ESCLARECIMENTO Nº 01 AO EDITAL DA
CONCORRÊNCIA Nº 01/2019

Em atendimento à solicitação de esclarecimento referente à **CONCORRÊNCIA Nº 01/2019**, que tem como objeto: **Execução dos serviços/obras de adequação urbanística das praias do litoral sul de Aracaju/SE – Trecho 1**, a Presidente da Comissão Permanente de Licitação da Secretaria de Estado da Infraestrutura e do Desenvolvimento Urbano, vem informar:

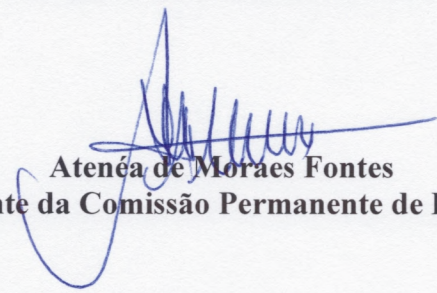
Gostaria de saber qual será o fator de conversão de metro quadrado para metro cúbico do serviço: execução de passeio (calçada) ou piso de concreto

“Na CC 01/19 - Litoral Sul - trecho 1, é exigido 579 m³ de concreto armado. A maior parte deste concreto será usado para pavimentação das ciclovias, passeio em concreto e largo marco zero (composição Orse 11484). Estas pavimentações, conforme descrito nos itens 05.03 e 05.04 da planilha orçamentária, têm espessura de 8 cm. Desta forma, dividindo 579/0,08, obtemos 7.237,50 m² de pavimentação em concreto, quantidade esta que a comissão poderá acatar em atestados.”
